**Note technique visant à apporter des
compléments d'information suite à l'arrêté
préfectoral du 17 mai 2024 soumettant le projet
d'ombrières agrivoltaïques sur la commune de
Grand-Auverné à la réalisation d'une étude
d'impact.**

Les points techniques incomplets relevés par la DREAL sont repris dans un encadré bleu. La réponse apportée par le maître d'ouvrage est ensuite détaillée.

Cartographie du raccordement

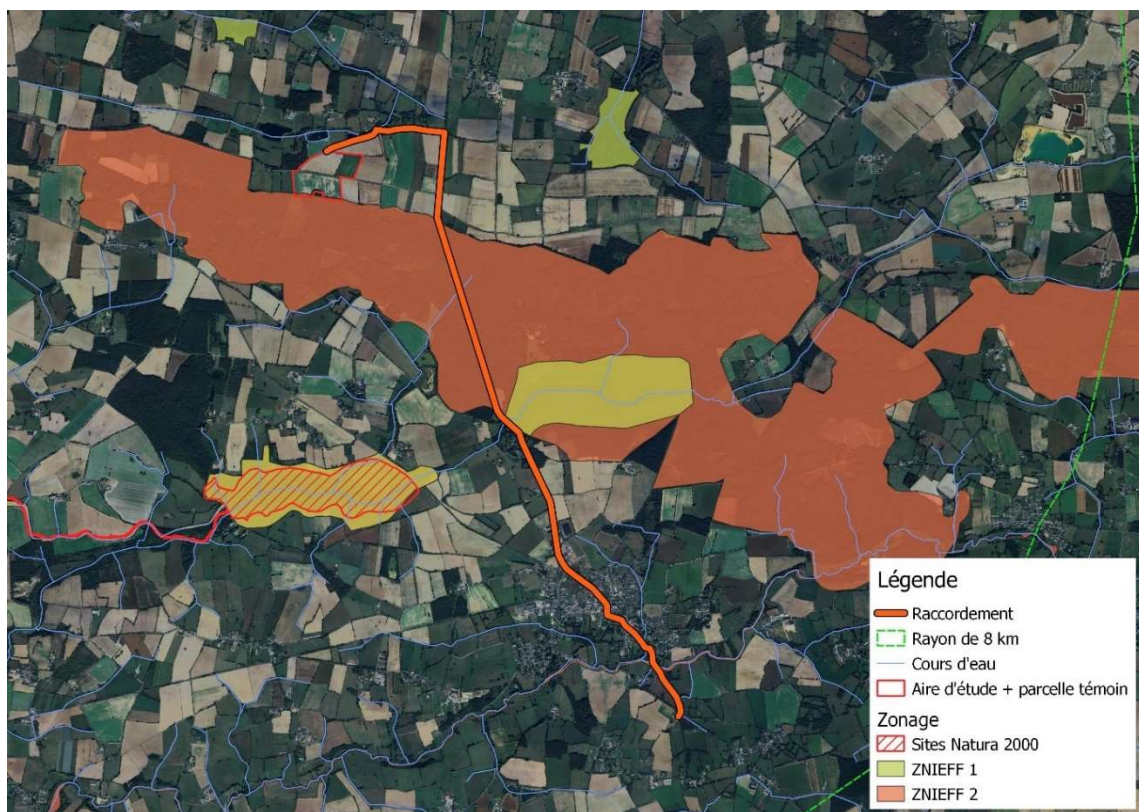
Considérant que le raccordement au réseau électrique national est envisagé au poste source de Riaillé, à une distance de 8,1 km ; qu'une pose de câbles en souterrain le long des voies existantes est envisagée ; que le dossier ne fournit pas de tracé prévisionnel et n'analyse pas les impacts potentiels sur l'environnement de ce raccordement, qui constitue pourtant une composante du projet au sens de l'article L. 122-1 du code de l'environnement ;

Après étude du tracé prévisionnel par le bureau d'études Dervenn, il apparaît que :

- Le tracé de raccordement intersecte la ZNIEFF de type 2 « Forêt d'Ancenis et Saint-Mars-la-Jaille et Etangs voisins ». Le raccordement suivra cependant la route départementale existante, ce qui limitera l'impact sur cet espace boisé. Des mesures seront également prises afin de limiter les impacts sur la ZNIEFF (notamment le respect des périodes de sensibilité des espèces).
- Le tracé du raccordement passe également à proximité immédiate de la ZNIEFF de type 1 « Etang de la Poitevineière ». Cependant, le raccordement suivra la route départementale et n'aura donc pas d'impact sur l'étang.
- Le tracé intersecte le ruisseau du Jeanneau ainsi que l'Erdre. Des mesures adéquates seront mises en place.

TSE n'étant pas maître d'ouvrage des travaux de raccordement, il sera rappelé l'application des bonnes pratiques afin de limiter les impacts environnementaux liés au raccordement : circonscription des travaux à l'accotement, protection des milieux aquatiques vis-à-vis des pollutions liées aux engins de chantier et vis-à-vis des matières en suspension.

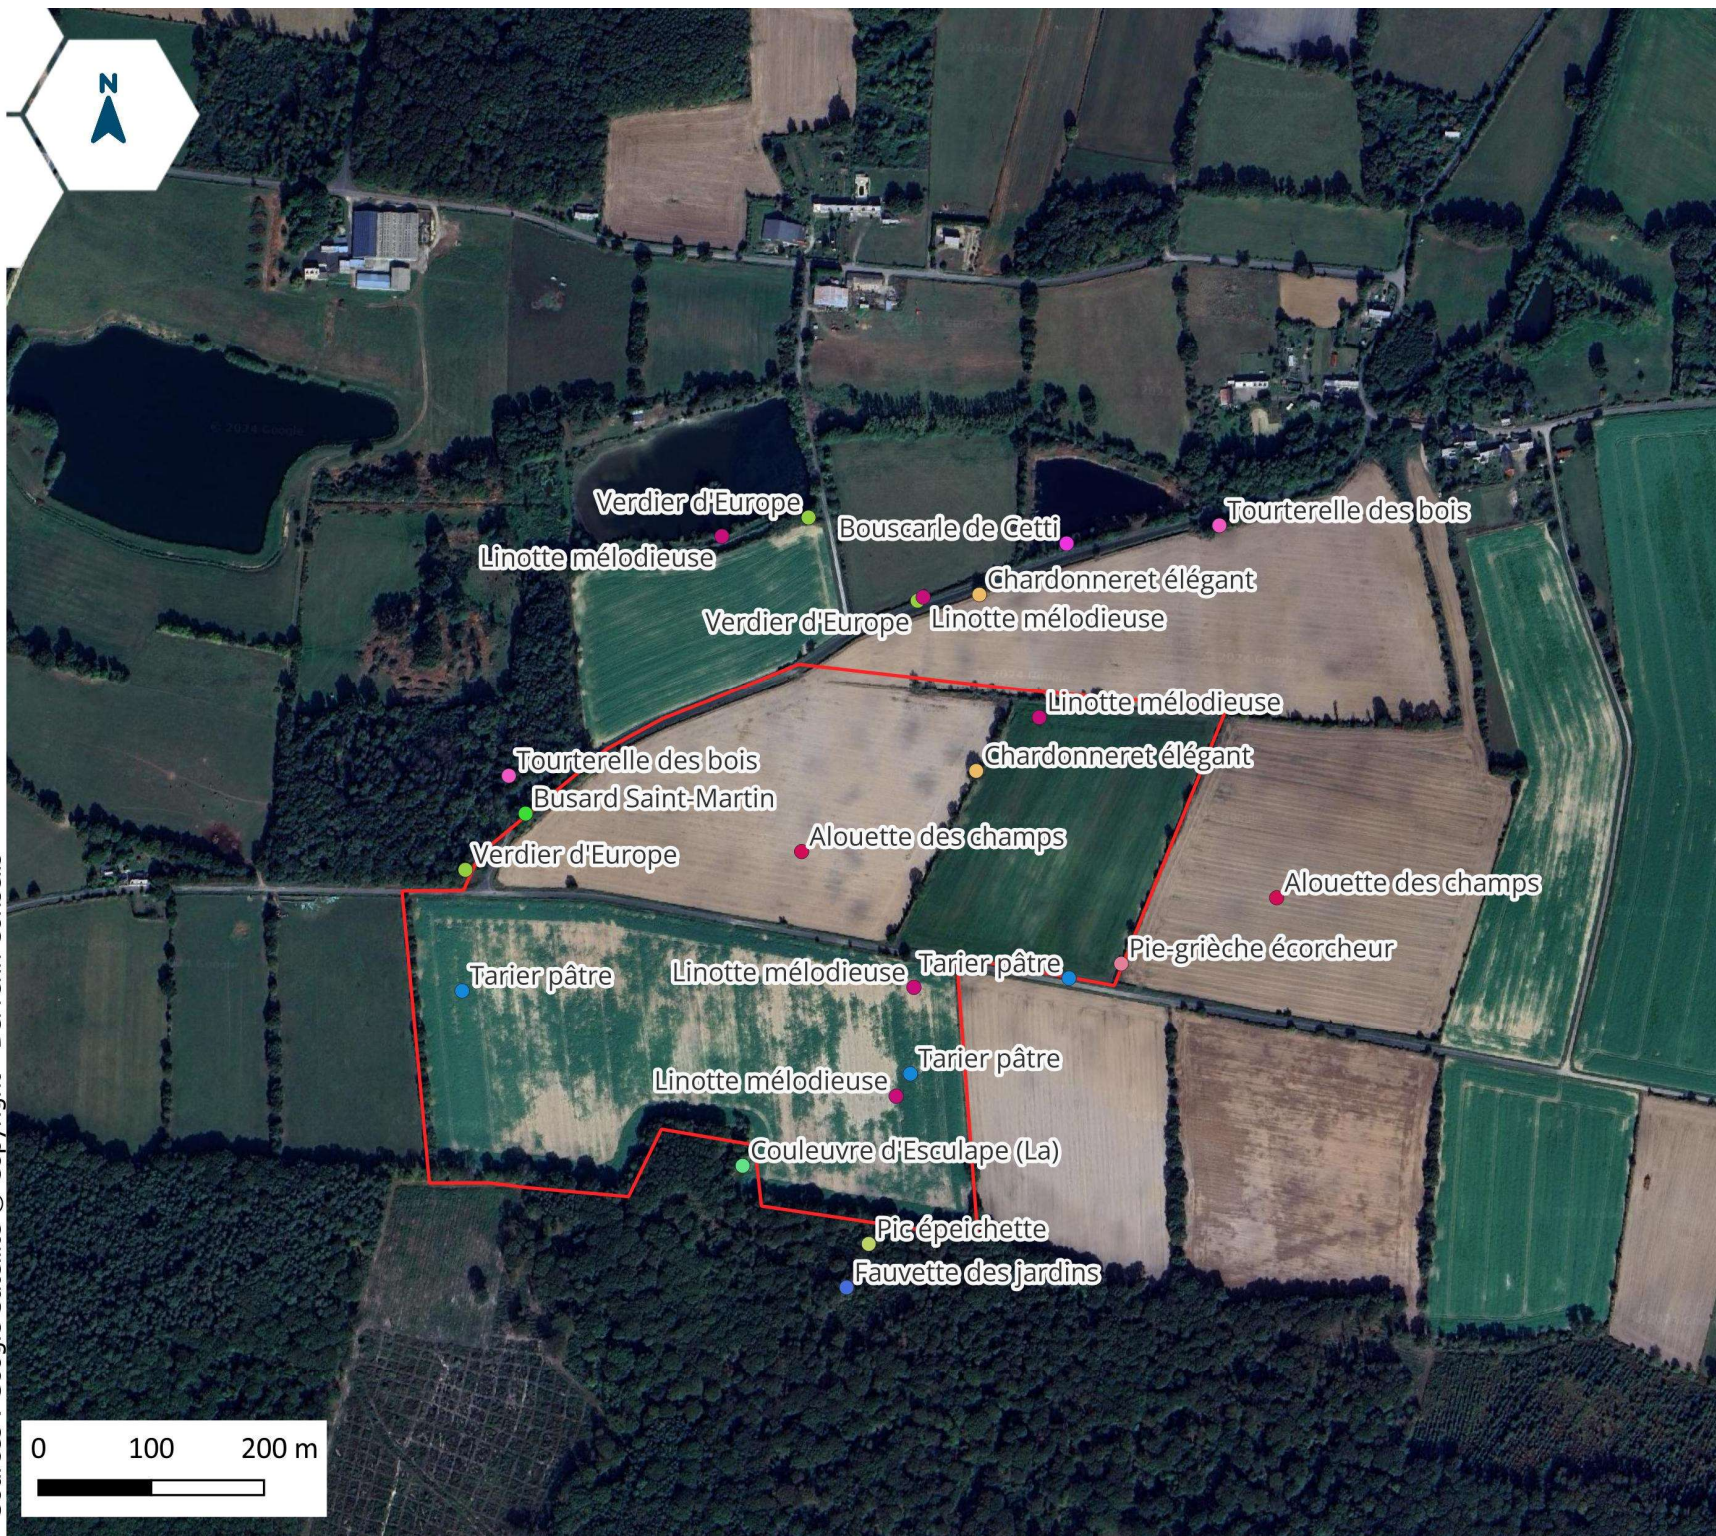
Considérant qu'un premier diagnostic des enjeux écologiques a été réalisé, hors périodes favorables selon le dossier (automne et hiver) ; que les premiers enjeux identifiés correspondent aux haies et aux lisières du site ; que le projet évitera les haies périphériques existantes ; que le planning des travaux sera adapté pour éviter les périodes sensibles (les travaux seront ainsi réalisés entre août et novembre et entre août et octobre pour les zones humides) ; que des passages à petite faune seront aménagés dans la clôture ; que toutefois, la durée des travaux est prévue pour 6 à 9 mois, selon le dossier, durée qui semble incompatible avec la mesure de réduction prévue ; que la limitation du risque de dérangement des oiseaux en nidification dans les haies périphériques n'est ainsi pas garantie ;

À la suite de ces passages quelques nouvelles espèces ont été contactées. Parmi celles-ci, les espèces à enjeux sont indiquées sur la carte figurant à la page suivante.

Aucun impact du projet n'est à noter sur les espèces des milieux boisés ou affectionnant les lisières (avifaune, Couleuvre), puisque l'intégralité de ces milieux est conservée.

L'impact sur la nidification des espèces issues du cortège des milieux semi-ouverts sera limité par la mesure de respect des périodes de sensibilité des espèces ainsi que de conservation des haies. Un impact résiduel pourra persister sur l'utilisation des zones d'alimentation par ces espèces, mais la conservation des zones témoins limitera cet impact.
